Adenda 2

DIA Proyecto Línea de Transmisión Eléctrica Suministro Mina Cerro Negro Norte y Planta Desalinizadora Punta Totalillo

Región de Atacama, Chile

Enero 2011

Figura 1: Trazado de la LTE respecto del Plan Regulador Comunal de Copiapó

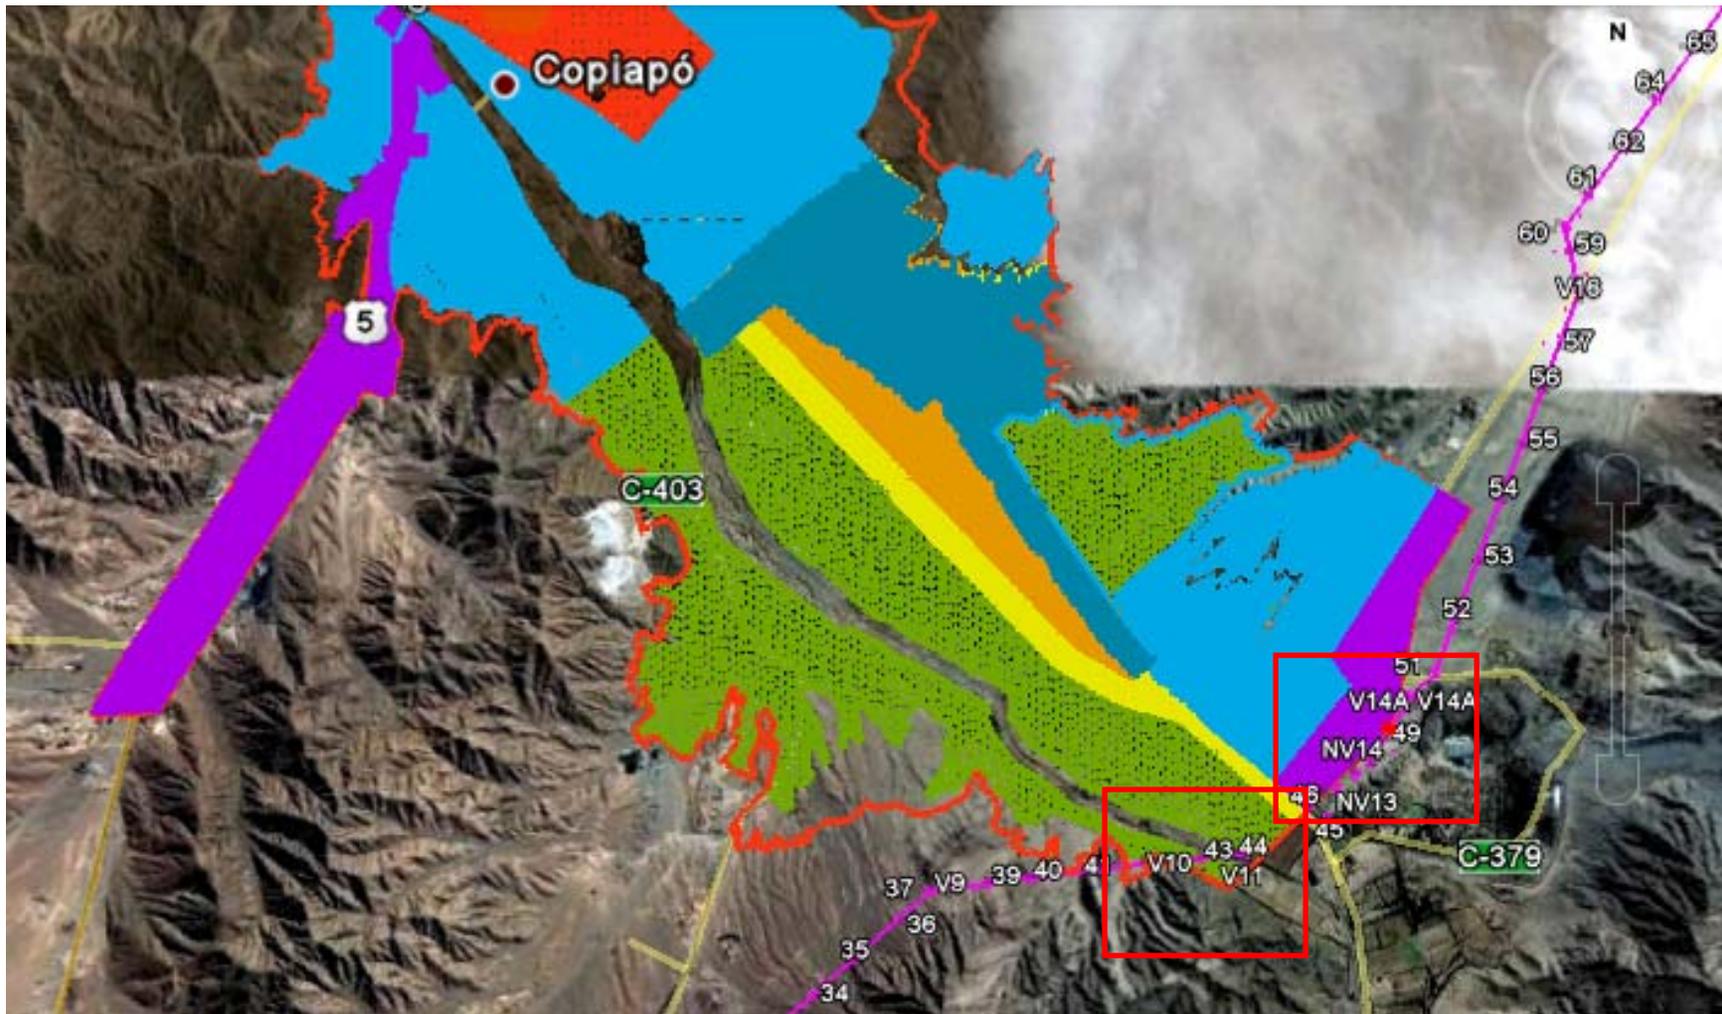
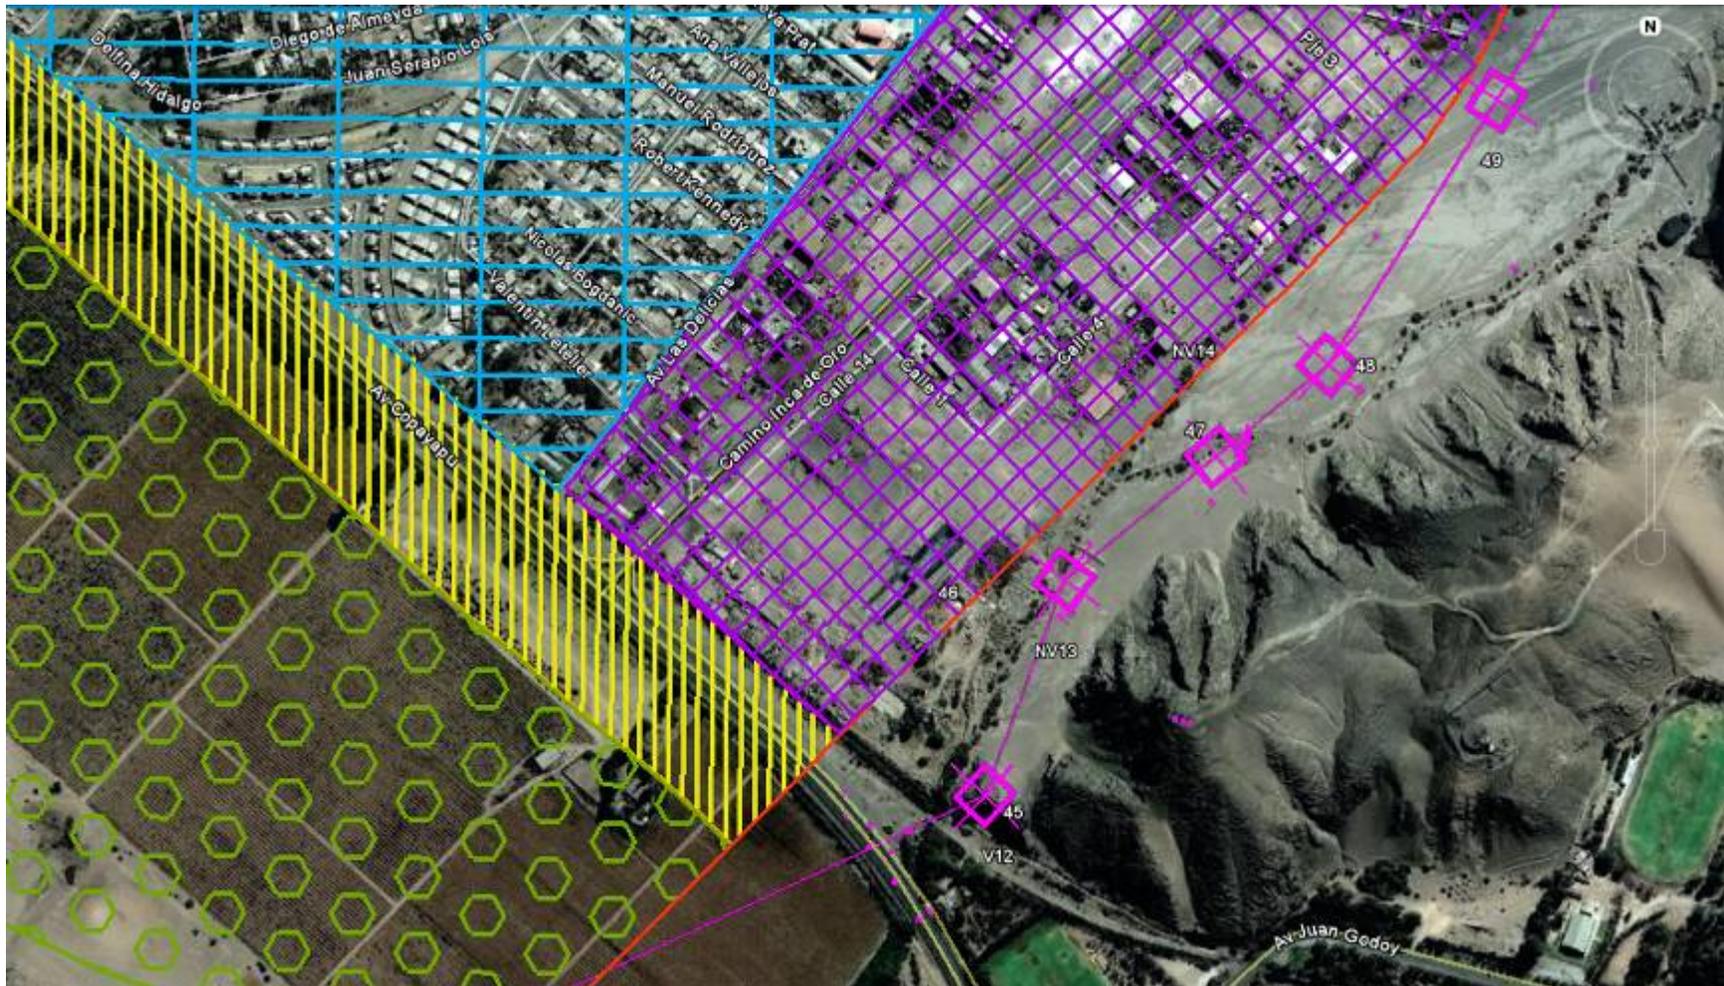
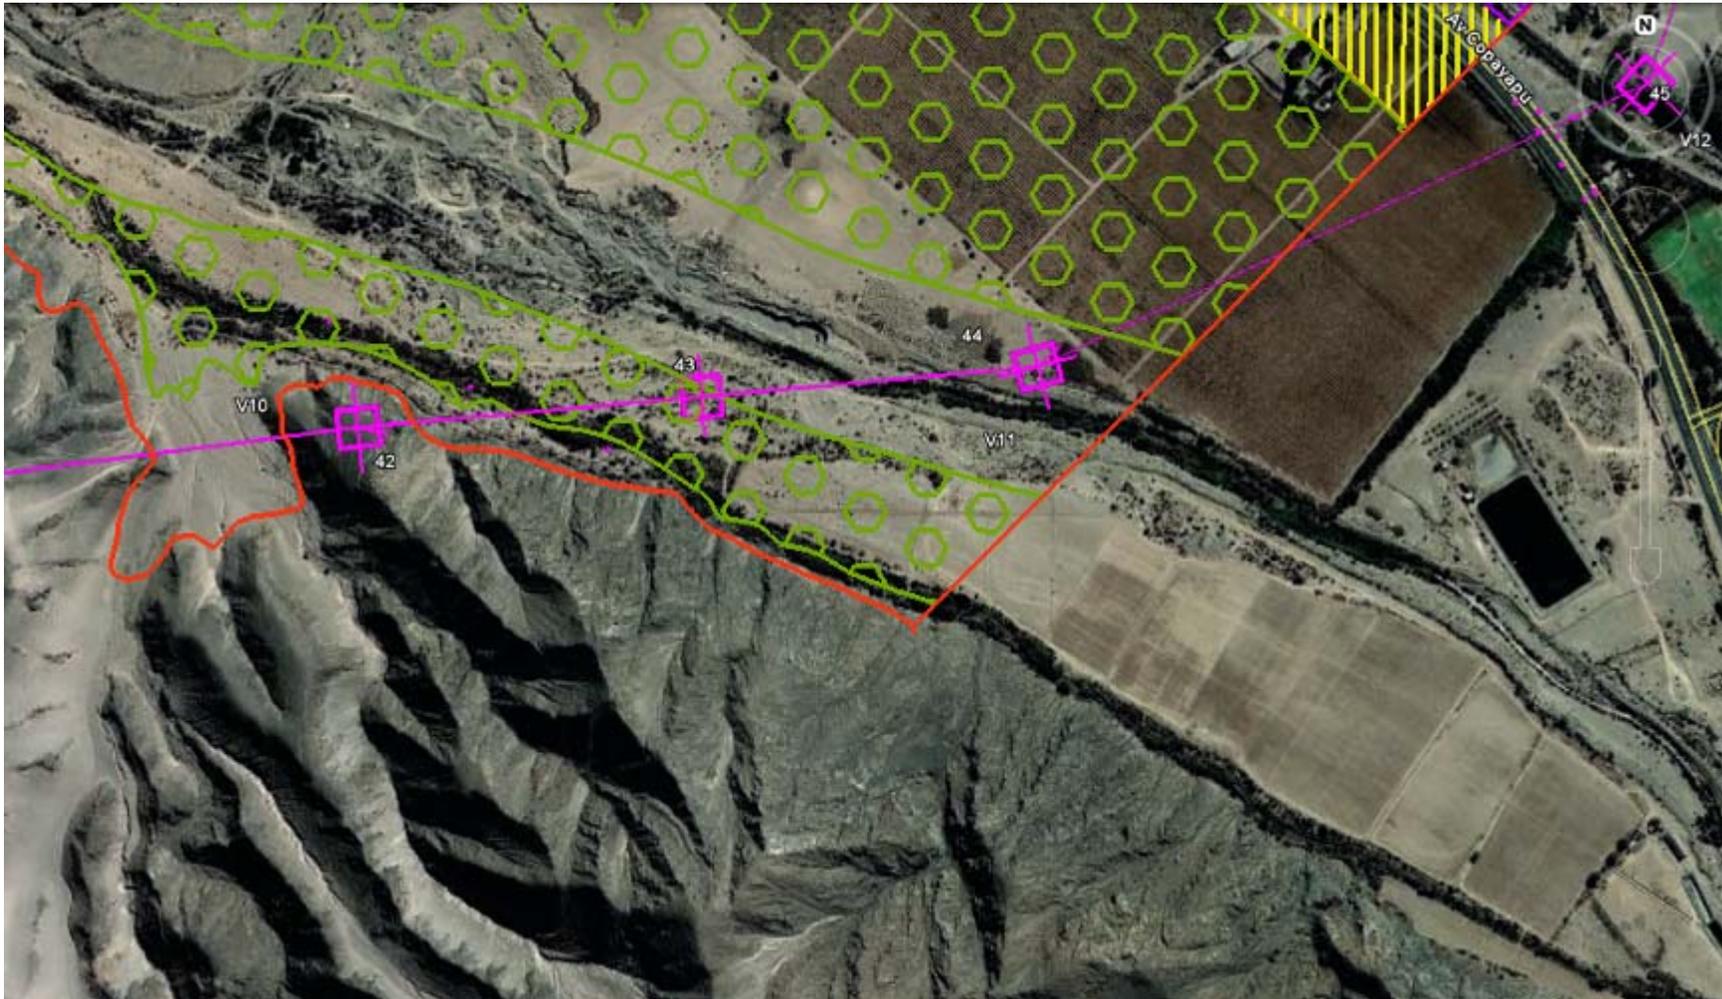
1. Claramente en las respuestas del titular del proyecto se desprende que el Titular desconoce que el trazado propuesto afectará parte del área urbana de la ciudad de Copiapó en los sectores de Viñita, sector Copayapu, sector estación Paipote, sector Villa Potrerillo, entre otros. Esto también se refleja en la cartografía base que utiliza, la que muestra un Copiapó que solo se extiende hasta la Capilla Candelaria (anterior al año 1950). Por lo anterior se reitera lo observado respecto que el presente proyecto no ha evaluado ambientalmente el atraveso de un área urbana aprobada y vigente desde el 17 de diciembre de 2002 (fecha publicación Diario Oficial actual Plan Regulador).

El proyecto debe cumplir en todo su trazado con las Franjas de Protección a cada costado de las líneas, según la tensión (KV) de estas, especialmente en el área urbana. Debido a que, sin un real trazado y con un levantamiento topográfico que grafique el trazado de la línea por el área urbana, no es posible pronunciarse en forma favorable por los efectos ambientales negativos hacia los habitantes del sector.

Por lo antes señalado, se solicita al titular presentar un nuevo trazado que no afecte el área urbana de Copiapó o en su defecto presente dentro de este proceso un Estudio Detallado del Trazado de la Línea de Trasmisión Eléctrica en toda la extensión Urbana que atraviesa.

Se aclara que el material cartográfico (i.e., Plano Regulador) usado en la Adenda 1 para responder la observación de la Ilustre Municipalidad de Copiapó sobre el emplazamiento del proyecto dentro del límite urbano se obtuvo desde su página web y corresponde a su versión vigente (i.e., 2002). Sin embargo, debido a que esta se encuentra en formato pdf, se produjo un error producto de la baja precisión que este formato permite en la georeferenciación del plano. Después de la reunión organizada por el SEA, la Municipalidad de Copiapó hizo entrega al titular del plano del Plan Regulador Comunal en formato dwg con el cual ha sido posible verificar el emplazamiento del proyecto respecto del límite urbano de Copiapó, el cual se describe a continuación.

Se corrige lo señalado en la Adenda 1 y se reconoce que efectivamente el Proyecto se emplaza dentro del límite urbano de Copiapó. Sin embargo, esto se limita a las torres 43 y 44 en el cruce del río Copiapó al suroeste de Paipote, por lo que se reitera que el proyecto no afecta ni atraviesa los sectores mencionados de Viñita, Copayapu, estación Paipote, etc. (Figura 1).

Como se observa en la Figura 1, la torre 43 se ubica dentro del límite urbano en una Zona D Exclusiva Explotación Agrícola, mientras que la torre 44 se ubica dentro del límite urbano en una Zona F Área Verde (i.e., usos permitidos corresponden a equipamientos vinculados a áreas verdes y deporte).

A partir de esto se desprende que no existe conflicto con la instalación de la torre 43 y 44 dentro del límite urbano de Copiapó, ya que cumple con la normativa correspondiente. Sin perjuicio de lo anterior, se reitera que el proyecto cumplirá con las fajas o zonas de protección determinadas por la normativa vigente y se implementarán las medidas necesarias para disminuir el impacto de la instalación de la torre:
